SAKSDOKUMENT

Detaljregulering for Valderhaugane B6, gnr 21/106 m.fl. - Ågotnes. Sluttbehandling. Tiltakshavar: HBE Eiendom AS og Boligbygging Sotra AS

Figur 1: Tiltrådd utviding av barnehagen og flytting av bustadområde BKS07, etter offentlig ettersyn.

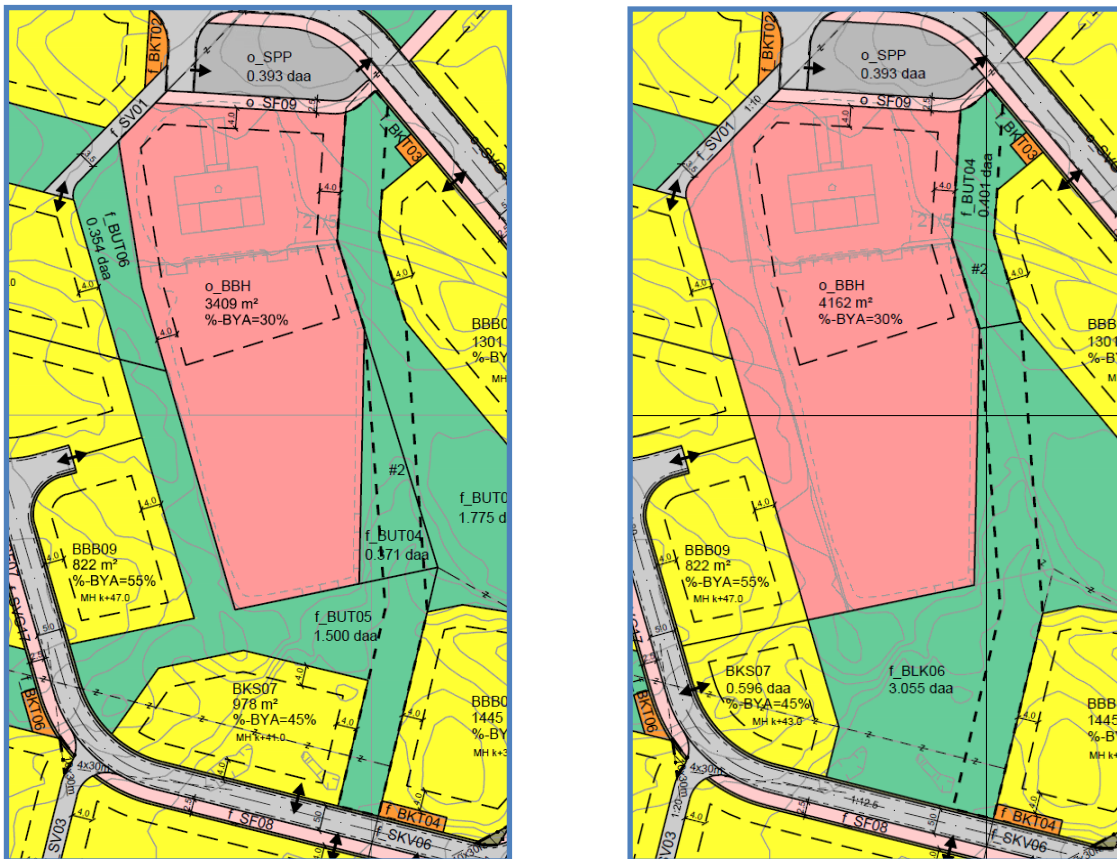
Moglegheita for å utvikle den sørlege delen av barnehagetomta til eit fleirbruksareal er avklart med barnehagesjefen, som meiner dette er ei god løysing. I denne dialogen kom det fram at arealet som vart regulert til barnehage (3409m²) er i minste laget for ein moderne barnehage. Jf. Strategi framtidig barnehageutbygging i Fjell kommune (vedteke i Kommunestyret 28.11.2013) skal nye barnehagar vera 5-6 avdelings barnehage for å sikra mest mogleg kostnadseffektiv drift og tilstrekkeleg kvalitet. Ein 5 avdelings barnehage gjev om lag 80 - 100 born. Rådmannen tilrår difor av barnehagen vert utvida mot vest jf. fig 1. Utvidinga er avklart med tiltakshavar.

1. Arealet regulert til barnhage vert utvida frå 3409m² til 4162m² mot vest.
2. Bustadområde BKS07 er flytta mot vest og endra frå 987m² til 596m².
